Projekt-Nr.: 0178171

<i>Unser Treffen / Gespräch vom</i>	<i>Ihre Zeichen</i>	<i>Unsere Zeichen</i>	<i>Datum</i>	<i>Datei</i>
/05.10.2017	622-04/1.67.1	s.s.	25. Okt. 2017	HYST0178171_B-Plan_1-67.docx

**Bad Münster am Deister**  
**1. Änderung des Bebauungsplanes Nr. 1.67 „Am Deisterhort“**  
**hier: Stellungnahme Heilquellenschutz**

Abb. 1: Lage der Rehabilitationsklinik sowie der geplanten Parkplatzfläche

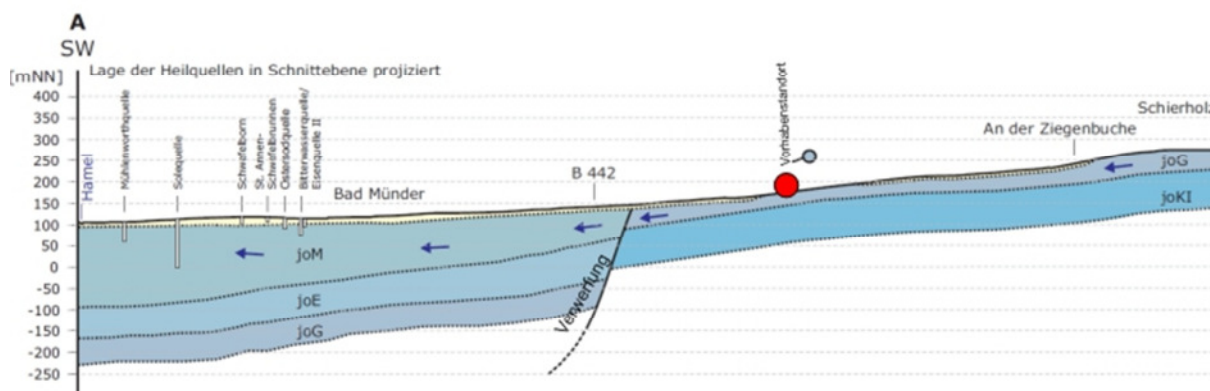
Zum Mai 2017 wurde die Rehabilitationsklinik der AWO in Bad Münster von der MediClin AG übernommen. Im Zuge der Trennung der Rehabilitationsklinik von der Deister-Süntel-Klinik (AWO) sowie Eingliederung in die Deister-Weser-Kliniken (MediClin) werden für die Rehabilitationsklinik am Standort 41 Stellplätze benötigt. Die Stellplätze sollen auf einer derzeit mit Bäumen bestandenen Rasenfläche direkt nördlich des Gebäudes errichtet werden (siehe Abb. 1).

Der Vorhabenstandort liegt oberstromig im direkten Einzugsgebiet der Heilquellen in der engeren Schutzzone II/B. Erdaufschlüsse sind in dieser Schutzzone generell verboten, ebenso der Neubau von befestigten für Motorfahrzeuge zugelassenen Wege, Straßen und Parkplätze.

Derzeit wird der nordwestliche Teil des Vorhabenstandortes als Parkfläche genutzt. Die parkenden Autos stehen dabei z. T. auf nicht befestigtem Untergrund. Quer über die zu

bebauende Fläche verläuft eine befestigte Straße.

Aufgrund der erläuterten Standortgegebenheiten und der hydrogeologischen Position kann eine negative Beeinträchtigung des Heilquellensystems bzw. der staatlich anerkannten Heilquellen von Bad Münden durch die geplante Umnutzung sowie die damit verbundenen Bauarbeiten nicht grundsätzlich ausgeschlossen werden. Aus unserer Sicht kann, nach derzeitiger Kenntnislage, das bestehende Restrisiko jedoch toleriert und einer Änderung des Bebauungsplanes zugestimmt werden, wenn beim Bau sowie der Unterhaltung des Parkplatzes die im Folgenden beschriebenen Aspekte berücksichtigt werden. In Teilbereichen (bisher Parken auf unbefestigtem Grund) wird die Umsetzung der Maßnahme zu einer Verbesserung der aktuellen Situation führen.

Bei der Umnutzung der Fläche zu einem Parkplatz sind vermutlich Abgrabungen notwendig. Ausmaß und Reichweite sind derzeit unbekannt. Durch Abtragung wird die natürliche Schutzfunktion des gewachsenen Bodens hinsichtlich Grundwasser reduziert, der geogene Schutz der Grundwasserüberdeckung wird vermindert. Daraus ergibt sich übergeordnet der Anspruch, dass alle Bodenabtragungen / Bodeneingriffe auf das notwendige Mindestmaß zu beschränken sind. Wir raten daher dringend an, bei der Planung der Maßnahme die Eingriffstiefen zu minimieren.

- Alle Parkplatz- sowie Verkehrsflächen sind gemäß der aktuellen RiStWag 2016 ordnungsgemäß und wasserundurchlässig auszuführen, um eine Zusickerung von wassergefährdenden Stoffen zu vermeiden.

- Das auf den Parkplatz- sowie Verkehrsflächen oberflächlich anfallende Wasser ist zu sammeln und über dauerhaft dichte Rohrleitungen aus dem Heilquellenschutzgebiet hinauszuleiten. Alternativ kann die Ableitung vor Ort nach vorangegangener Abscheidung bei der Unteren Wasserbehörde des Landkreises Hameln-Pyrmont beantragt werden. Die Abscheider sind gemäß der RiStWag auszuführen.
